BOLLETTINO - BULLETIN

TECNICO • TECHNICAL	●	GRUPPO • GROUP	6
RICAMBI • SPARE PARTS	●	NR • NO	65
INFORMAZIONI • INFORMATION		DATA • DATE	01-09

MODELS: SA3000 Blower

SUBJECT: Anti-shock kit

PREMODIFICA - OLD ASSY	POSTMODIFICA - NEW ASSY

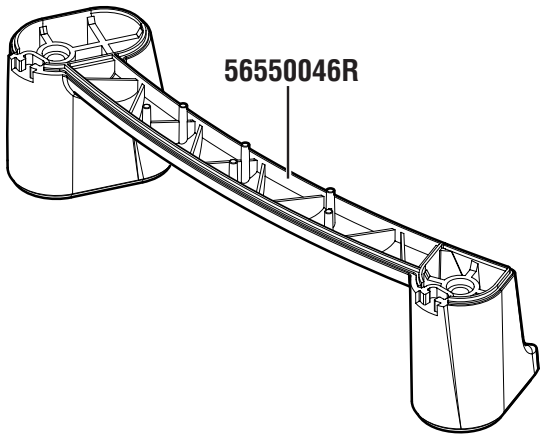
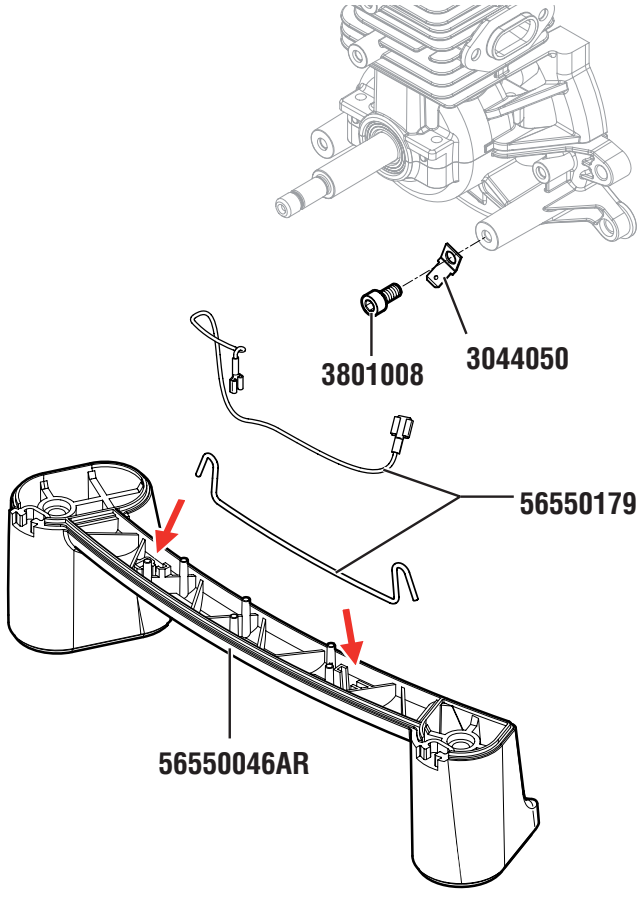
DESCRIPTION: In order to protect the operator from electrostatic discharge, a special metal wire has been introduced on the handgrip, complete with electric connection cable, faston terminal and corresponding screw for fastening to the short-block. Modification of the handgrip to accommodate the new metal wire.

NOTES: The anti-shock kit can only be fitted on the new handgrip.
